Č.j.: 45/55975/2011/452-6

**Věc: Poskytnutí dodatečných informací k zadávacím podmínkám – I.**

Nadlimitní veřejná zakázka na stavební práce s názvem „**Sanace a rekultivace severozápadních svahů lomu ČSA, 2. část**“, zadávaná dle zákona č. 137/2006 Sb., o veřejných zakázkách, ve znění pozdějších předpisů (dále jen „zákon VZ“), druhem zadávacího řízení - otevřené řízení, zveřejněná v IS VZ US, s přiděleným evidenčním číslem 60063421 dne 29.07.2011.

Sanace a rekultivace  
severozápadních svahů lomu ČSA  
II. část

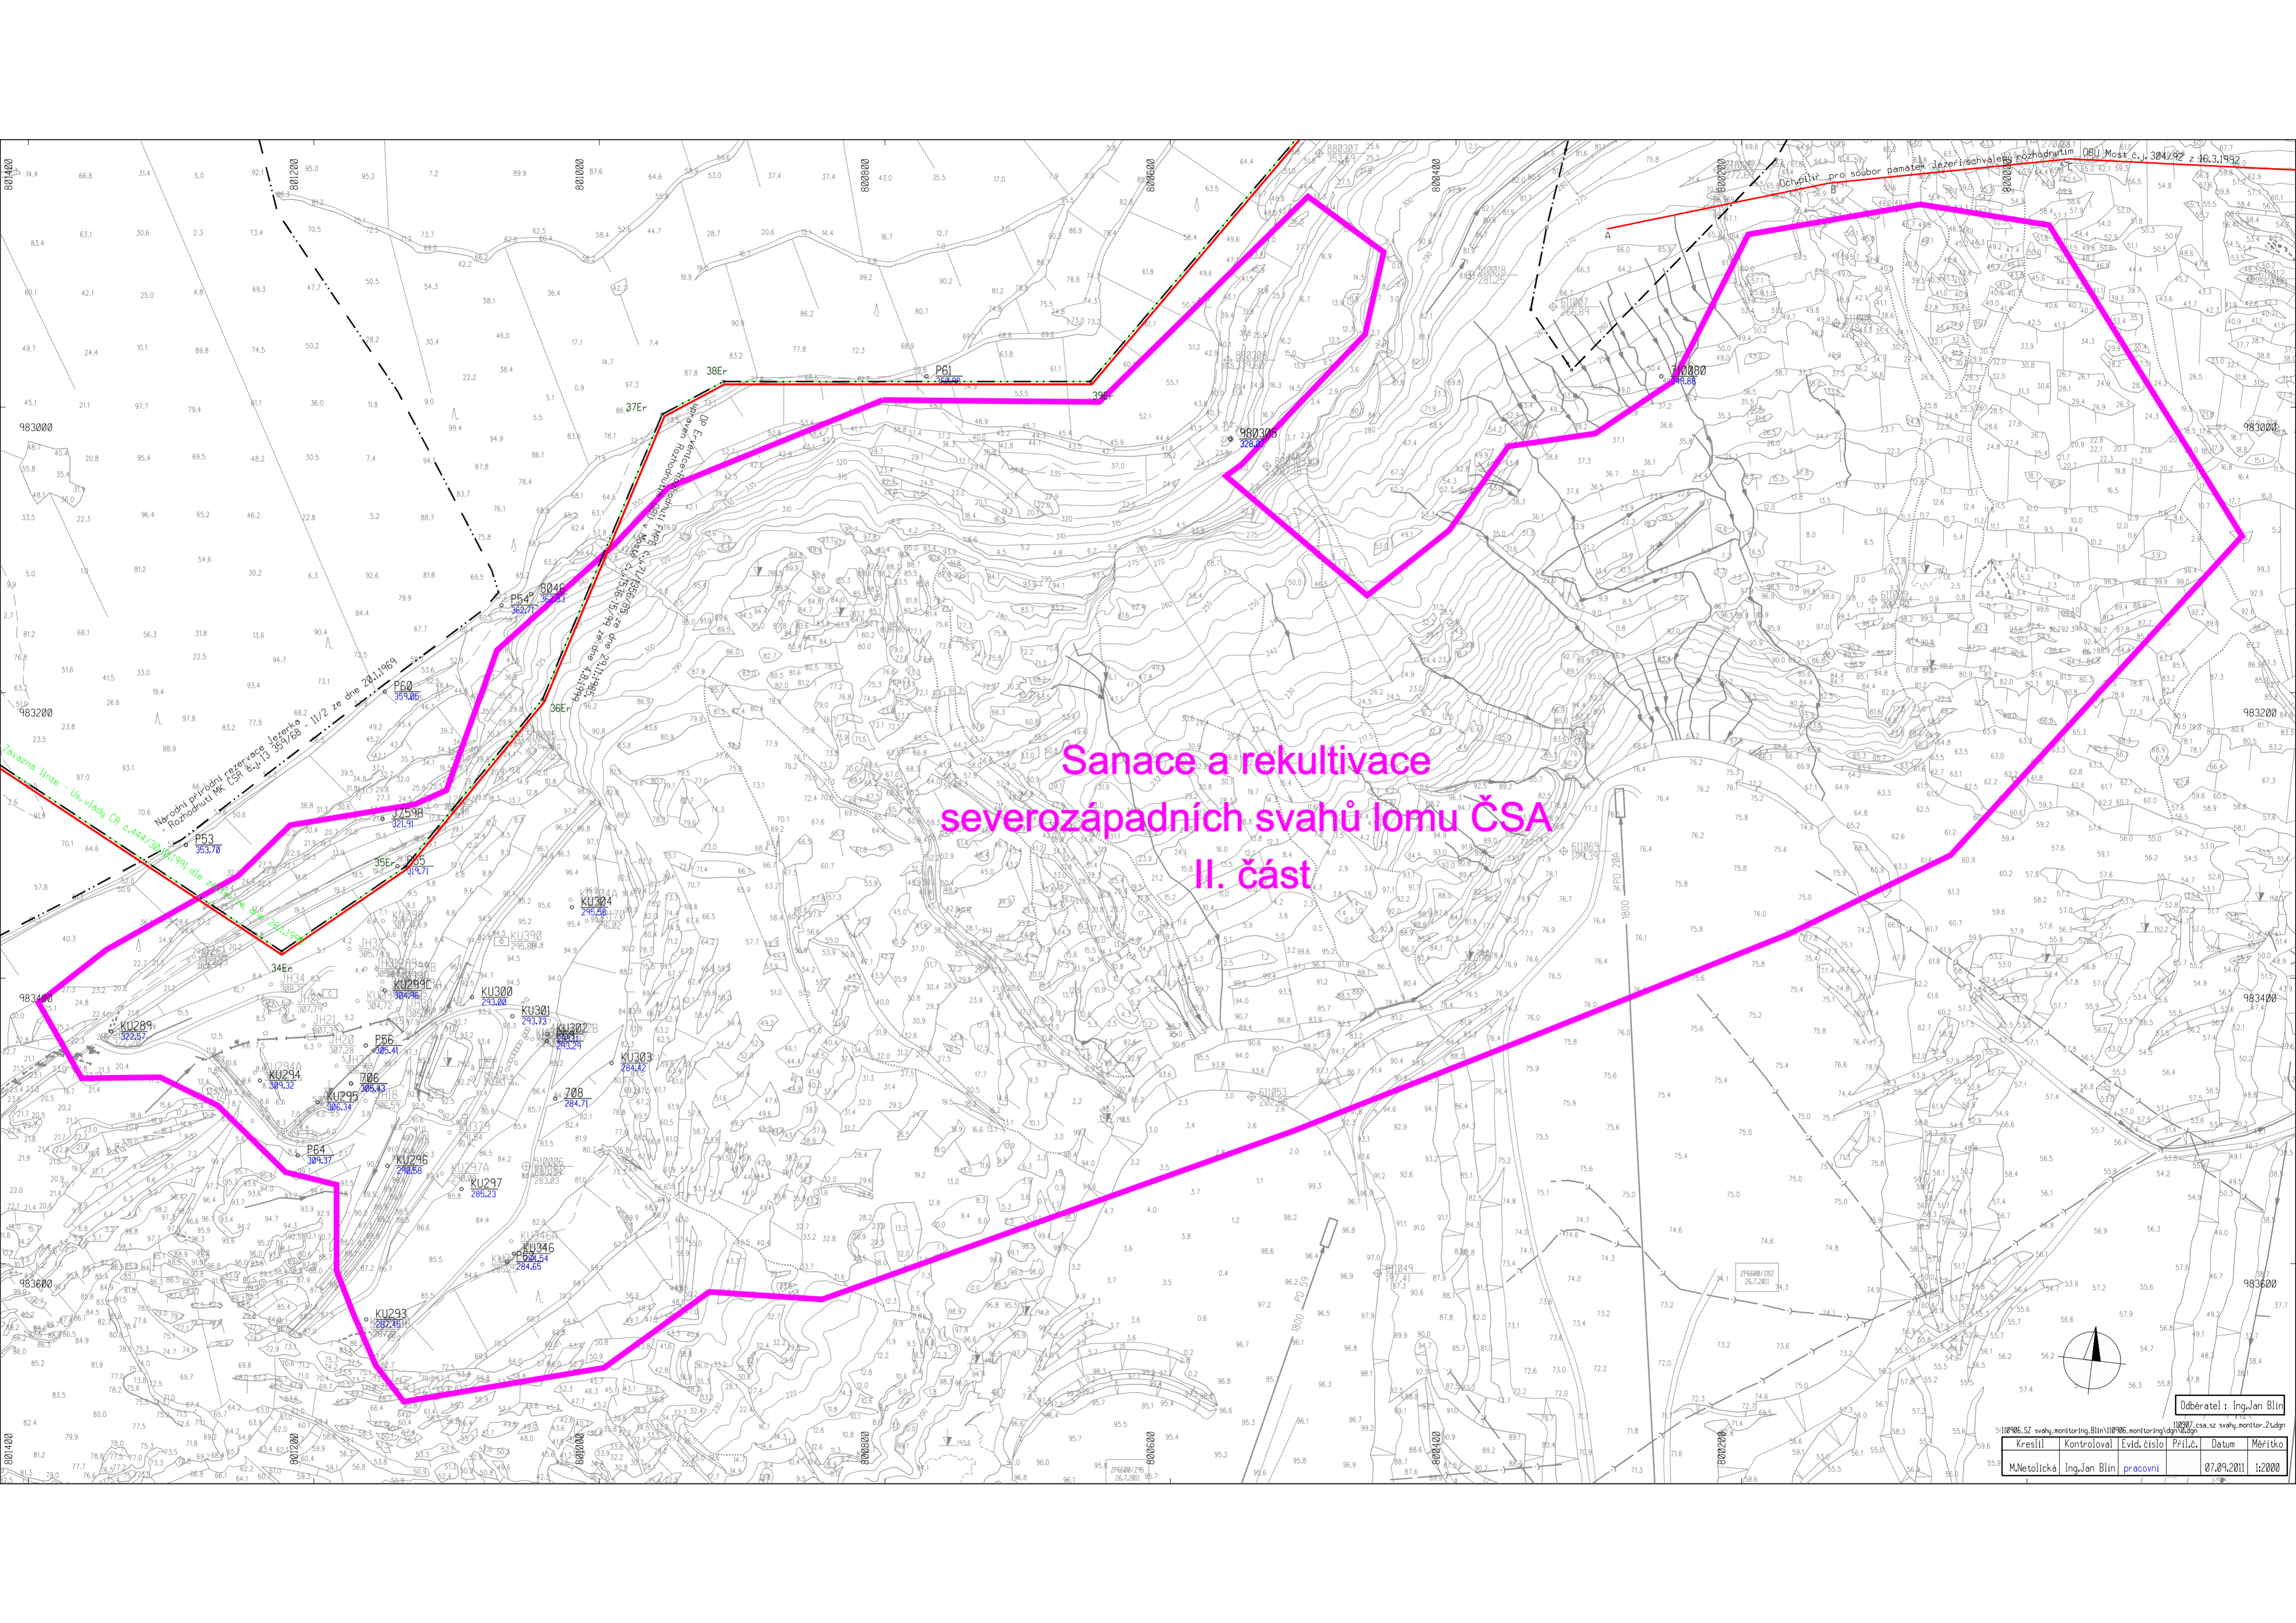
V průvodní zprávě (kapitola 9.3, první odstavec) je uvedeno, že bude nezbytné zajistit bezpečný vstup do sanovaného území i měřickým monitoringem v průběhu celé sanace. S ohledem na skutečnost, že území je i v současné době monitorováno, návrh monitoringu bude vycházet z dosud provozovaného monitoringu Litvínovské uhelné, a.s.

Z tohoto důvodu posíláme mapy se stávajícími monitorovacími vrty od hlavního důlního měřiče společnosti Litvínovská uhelná, a.s.
